ОТНОСНО: Съгласуване на окончателен проект на общ устройствен план на община Лесичово

ОТНОСНО: Резултат от осигурения обществен достъп по реда на чл. 6, ал. 9 от Наредбата за условията и реда за извършване на оценка на въздействието върху околната среда до информацията по приложение № 2 на същата наредба за инвестиционно предложение за изграждане на „Преносен газопровод за гр. Панагюрище и гр. Пирдоп“ с възложител „БУЛГАРТРАНСГАЗ“ ЕАД, гр. София

ОТНОСНО: Варианти 2 и 3 към инвестиционно предложение за изграждане на „Преносен газопровод за гр. Панагюрище и гр. Пирдоп” с възложител „БУЛГАРТРАНСГАЗ” ЕАД, гр. София

Фигура 1.Извадка ОУПО:
Зона Пвл2 и Вариант 2 и 3
на трасе на преносен
газопровод

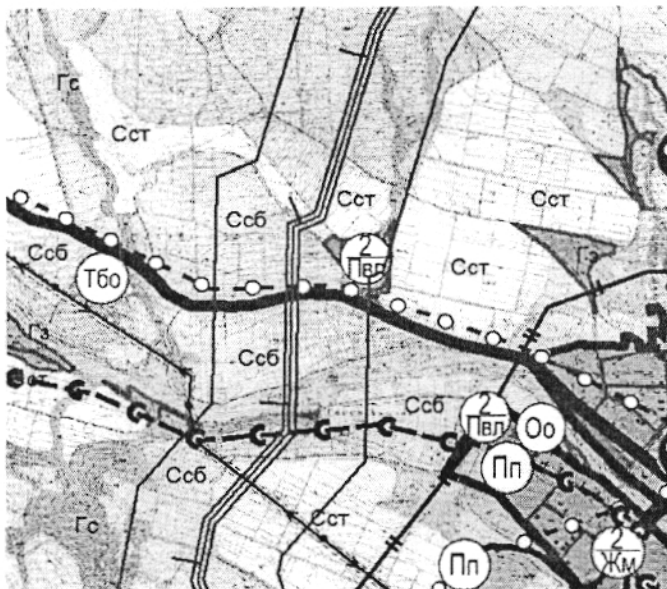
- В Участък от **km 7.0 до km 7.5** (Землище на с. Лесичово) сервитутът на газопровода попада в **зона Пвл2** – производствена зона за развитие на винарство и лозарство. За същата има и влязъл в сила ПУП – ПРЗ в местност „Жулеви ливади”, с. Лесичово за винопроизводство и обслужващи дейности със Заповед № 19/18.02.2009 г. на кмета на Община Лесичово. (фиг.1)

Фигура 2.Извадка ОУПО:
Недвижими културни
ценности и Вариант 2 и 3
на трасе на преносен
газопровод

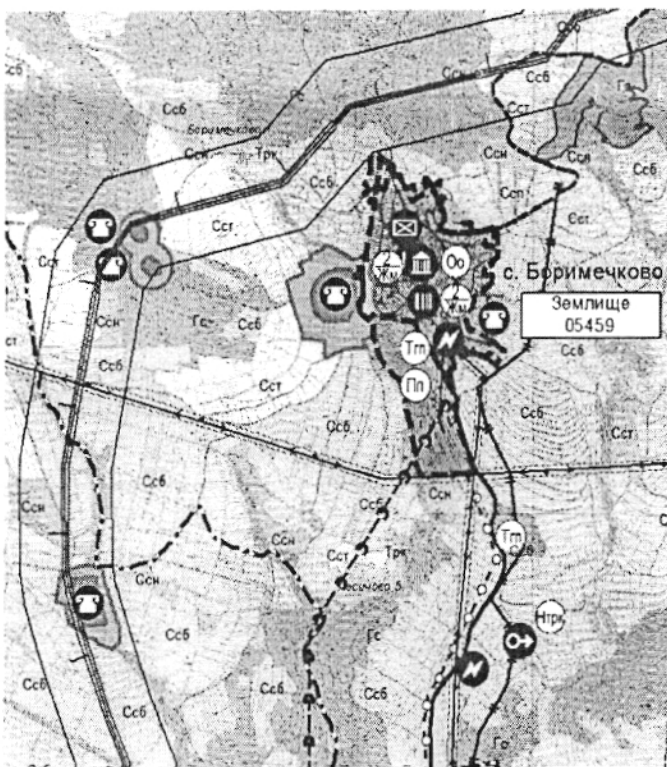
- В Участък от **km 10.5 до km 11.0** (Землище на с. Лесичово) газопроводът преминава през **охранна зона Ткин1Б** – територия, или групи територии с археологическо наследство, за които не са допустими изкопни работи, дълбочинна обработка на почвата, засаждане на дървета и култури с дълбока коренова система, като се допуска плитка обработка на почвата (оран) до 0,25 м.

В същия участък от (km 10.5 до km 11.0, Землище на с. Лесичово) сервитутът на газопровода преминава през **терени с режим Ткин1А** - територия, или групи територии с археологическо наследство, за които не са допустими благоустройствени, строителни, селскостопански, мелиоративни и други дейности, които биха нарушили целостта на почвения слой, като се допуска използването на земята като пасище и повърхностна рекултивация за засаждане. (фиг.2)

- В Участък от **km 12.0 до km 12.5** (Землище на с. Боримечково) газопроводът преминава през **охранна зона Ткин1Б** – територия, или групи територии с археологическо наследство, за които не са допустими изкопни работи, дълбочинна обработка на почвата, засаждане на дървета и култури с дълбока коренова система, като се допуска плитка обработка на почвата (оран) до 0,25 м.

В същия участък от (km 12.0 до km 12.5 (Землище на с. Боримечково)) сервитутът на газопровода преминава през **терени с режим Ткин1А** - територия, или групи територии с археологическо наследство, за които не са допустими благоустройствени, строителни, селскостопански, мелиоративни и други дейности, които биха нарушили целостта на почвения слой, като се допуска използването на земята като пасище и повърхностна рекултивация за засаждане. (фиг.2)

Трябва да се вземе предвид факта, че всички от горепосочените обекти на културно-историческото наследство (две надгробни могили и останки от средновековно селище) присъстват в официалните списъци на недвижими културни ценности на **НИНKH** и **АКБ**.
